317 Mise à jour carte de contrôle, CPU et KTP400 AVANT

Affects: Jet wash
Date: 02/01/2017

Model: 4CC6 AVANT
Comes into force: 09/01/2017

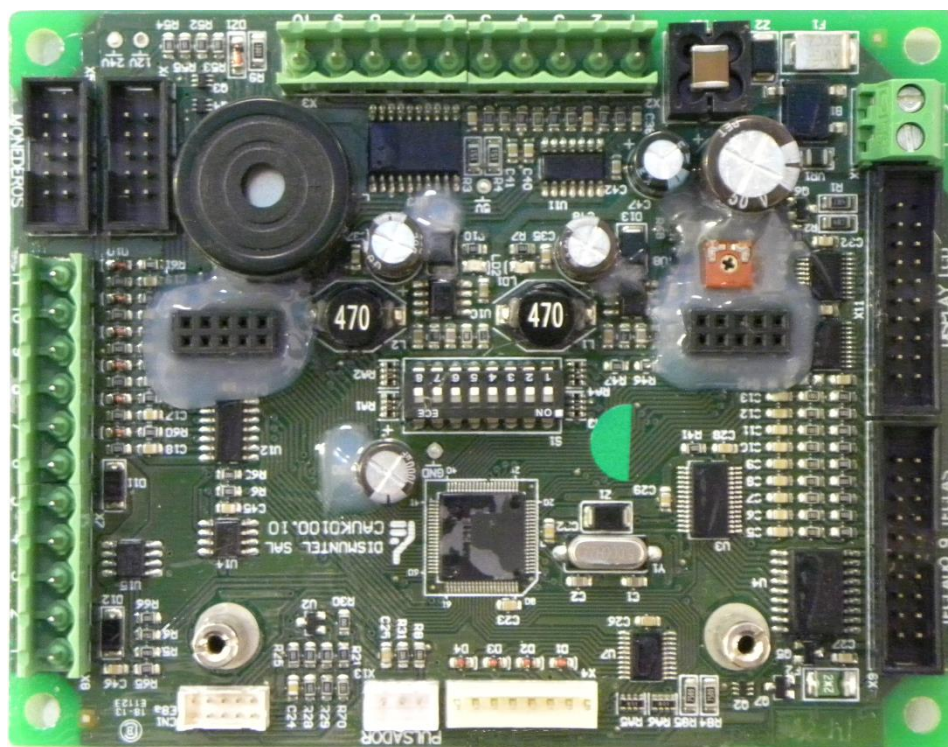
La référence de la carte de contrôle 32TP100 a été changée.

La référence 32TP100 restera inchangée jusqu'à la version 3.6 de la carte, mais elle deviendra 35NP600 à partir de la version 4.0.

La réf. 32TP100 sera maintenue pour les pièces de rechange et restera compatible jusqu'à la V2.9 du CPU.

La réf. 35NP600 sera installée dans les centres de lavage AVANT à partir de la semaine 1 de 2017.

La carte de contrôle 35NP600 ne sera compatible qu'avec la V3.0 ou supérieure du logiciel de CPU et avec la V2.0 ou supérieure de KTP400 (HMI). Toute version antérieure sera incompatible.
